Datum 8 februari 2024
Ons kenmerk LJV / PLA / ZW / #18860
Bijlagen 2
Onderwerp Zwolle, zienswijze ontwerp-
bestemmingsplan "Spoorzone –
District Z, Werkplaatsen en Lurelui"

Aanleiding zienswijze

De kaart waarnaar wordt verwezen staat in bijlage V 'Ontsluitingswegen en calamiteitenroutes' (zie onderstaande afbeelding).

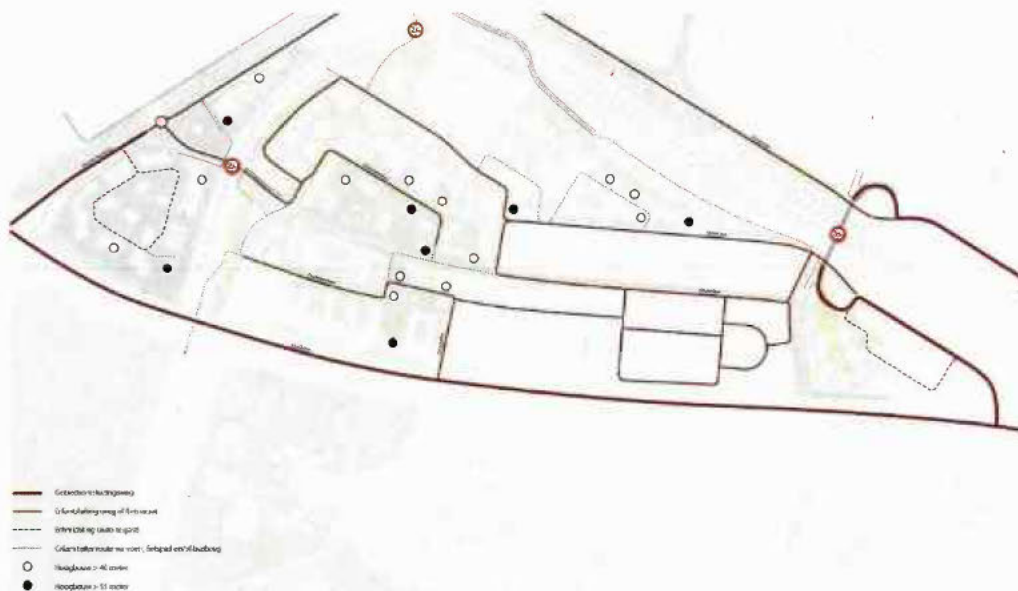
De bestaande calamiteitenroute aan de zuidzijde van de spoorboog en parallel aan het spoor, noodzakelijk voor bereikbaarheid voor ProRail en hulpdiensten, is niet opgenomen op deze afbeelding.

Vanuit de omgevingsvergunning milieu, behorend bij het spoorwegemplacement Zwolle, zijn afspraken gemaakt met de Veiligheidsregio en Omgevingsdienst dat het spoor bereikbaar moet blijven, ook vanuit het bestemmingsplangebied. Het is onduidelijk waarom het ontwerpbestemmingsplan hier geen rekening mee houdt en er geen expliciete aandacht is voor een 'calamiteitenroute' langs het spoor zoals is beoogd in de omgevingsvergunning milieu. Temeer omdat u in uw reactie in de Nota van vooroverleg onder 'Reactie gemeente op i' het volgende aangeeft: "De bestaande parallelweg langs het spoor blijft behouden. Wel zal de toegang tot de weg verplaatst worden."

Wij verzoeken u deze op te nemen in de tekening in de rapportage, evenals deze tekstueel te verwerken in de toelichting van het bestemmingsplan.
